POPRAVKI

Popravek Smernice SZPV 407

Požarna varnost pri načrtovanju, vgradnji in rabi kurilnih in dimovodnih naprav (izdaja 01/12; glej www.szpv.si)

Pravilno: Risba 28

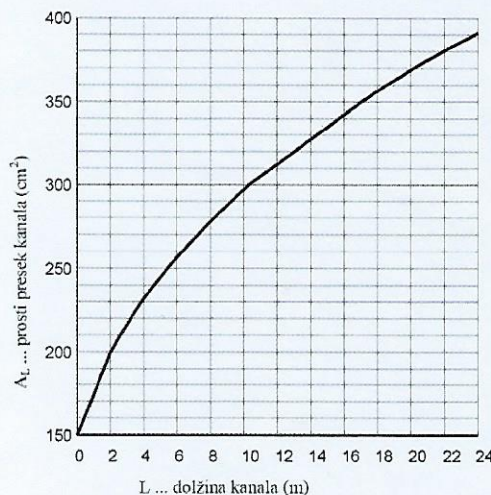
22. stran, PRILOGA, risbi 28 in 29: diagram v risbi 28 se zamenja z diagramom v risbi 29:
